Afwijking

Code	AFW-0012
Titel	Singel 0401 - dwarsdamplanken gespiegeld aan gebracht i.v.m. aanwezige kesp kade muur
Status	Afgehandeld
Datum geconstateerd	05 mei 2022
Tijdstip geconstateerd

Nummer	Versie	Titel	Toelichting
2203-4775	1.0	UO Singel 0401, Damwandconstructie

AFW-0012 damwanden gespiegeld.jpg

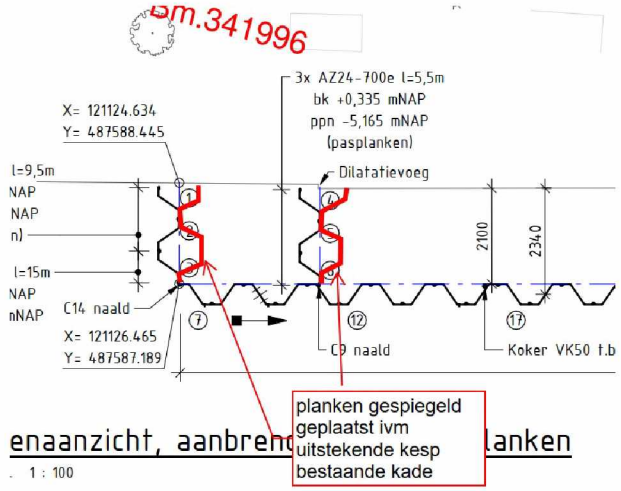
Duikers hebben de uitstekende kespen van de bestaande kade in kaart gebracht. De dwarsplanken van de kleikoffer blijken te conflicteren met deze kespen.
De planken zijn hier gespiegeld geplaatst zodat er geen conflict op treed

Bestaande situatie heeft conflict met het ontwerp

Soort	Status	Beschrijving gevolg
Tijd	Geen gevolg	
Financieel	Geen gevolg	
Veiligheid	Geen gevolg	
Constructieve veiligheid	Geen gevolg	
Kwaliteit	Geen gevolg	
Omgeving	Geen gevolg	
As built	Wel gevolg	verwerken op as-built
EMVI	Geen gevolg	
Contract	Geen gevolg	
Milieu	Geen gevolg	
Overige	Geen gevolg
